UNISEPE – UNIÃO DAS INSTITUIÇÕES DE SERVIÇO, ENSINO E PESQUISA

Laudo Técnico de Acessibilidade

Este laudo técnico de acessibilidade tem como objetivo analisar as condições físicas das instalações do edifício UNISEPE – UNIÃO DAS INSTITUIÇÕES DE SERVIÇO, ENSINO E PESQUISA, localizado a Av: Professor Dr Antônio Eufrasio de Toledo, nº 100, Bairro Jardim dos ipês – Ouro Fino-MG.

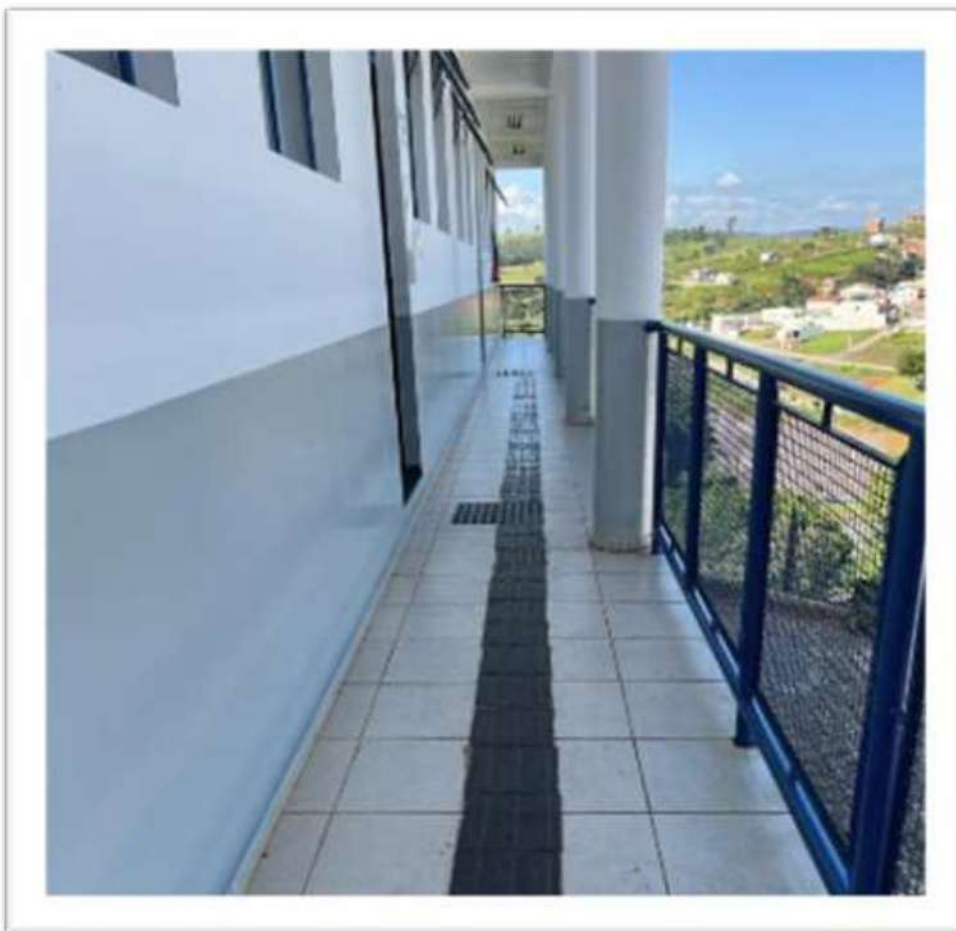
Em alguns pontos, encontram-se com problemas de continuidade, e deverão ser corrigidos, e em alguns pontos piso emborrachado e colado, conforme demonstra fotos – **NÃO**

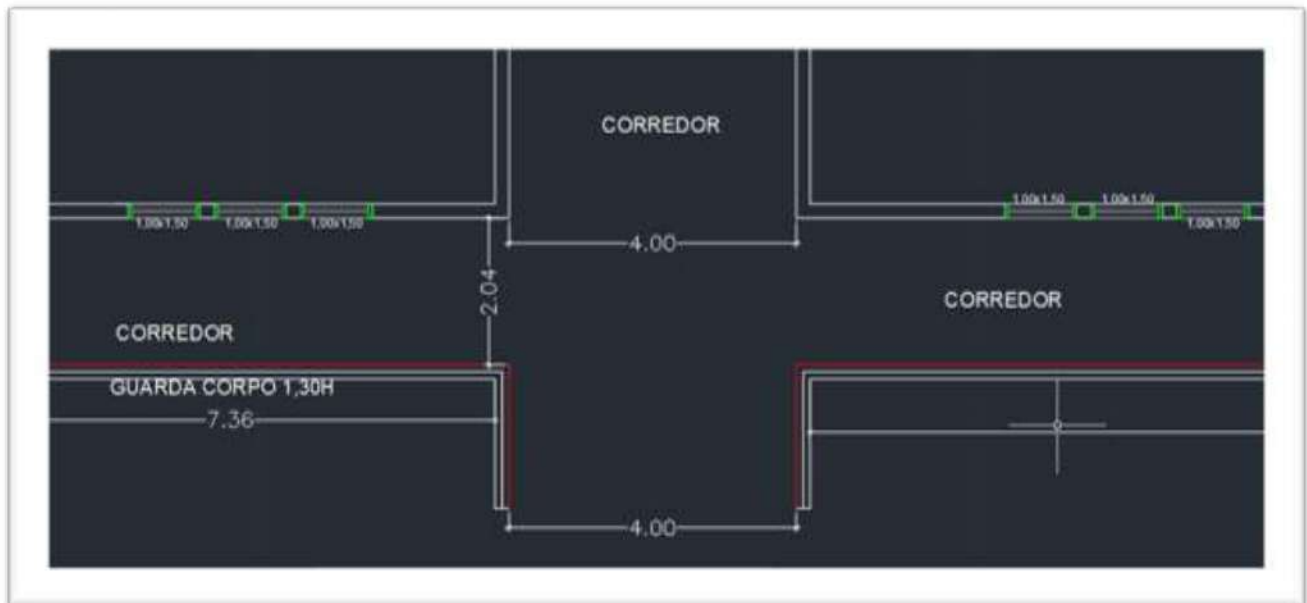
As áreas que possuem uma configuração com acesso em degraus, possui acesso térreo também. Estes devem possuir sinalização visual em cor contrastante com a cor do material do piso em toda a sua largura. Os pontos detectados com o problema foram indicados para que sejam efetuadas as adequações necessárias. **SIM.**

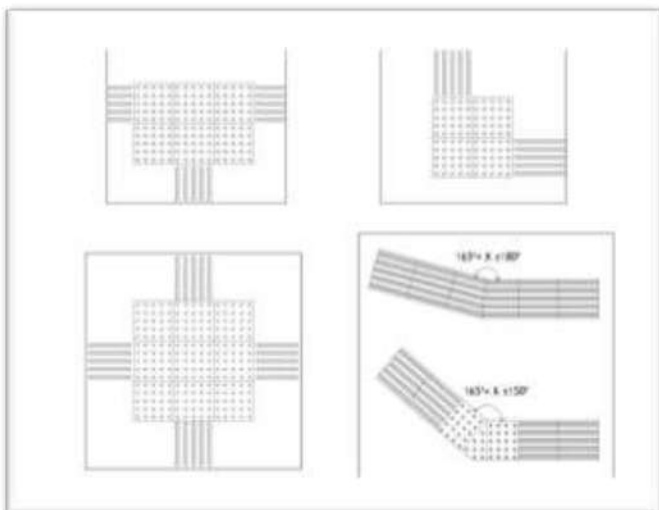
Foi detectado a falta da sinalização na entrada (Símbolo Internacional de Acesso) –

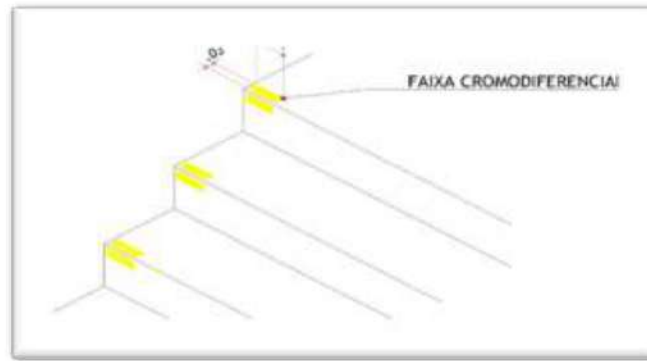
Nos sanitários que atendem aos blocos falta a sinalização. - **SIM**

Em escadas de emergência esta faixa deve ser fotoluminescente ou retro iluminada-
SIM

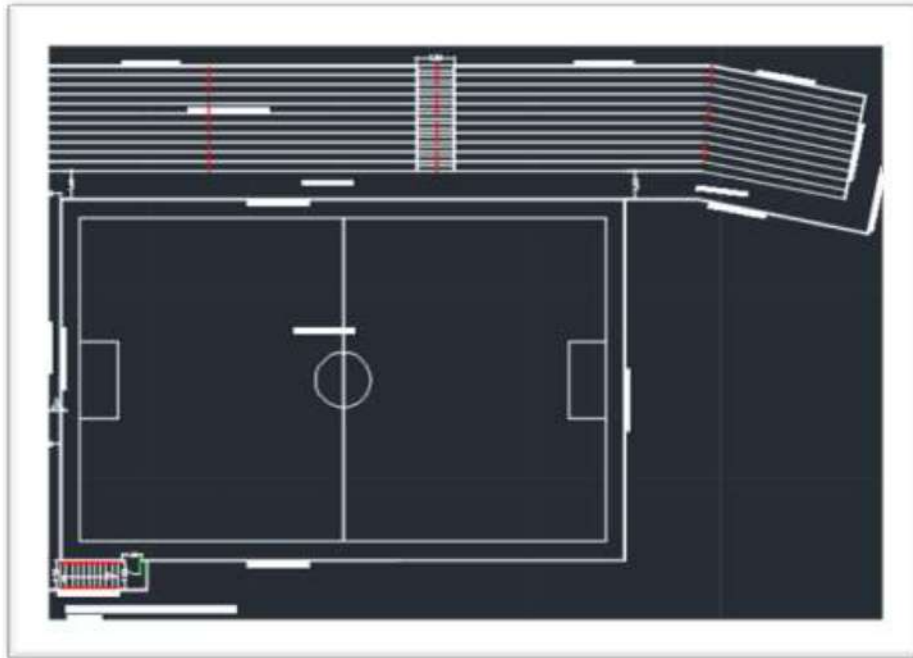
Nas entradas detectamos, a falta de encontro do piso tátil, piso tátil que precisa ser reinstalado, assim como a falta do Símbolo Internacional de Acesso. **SIM**
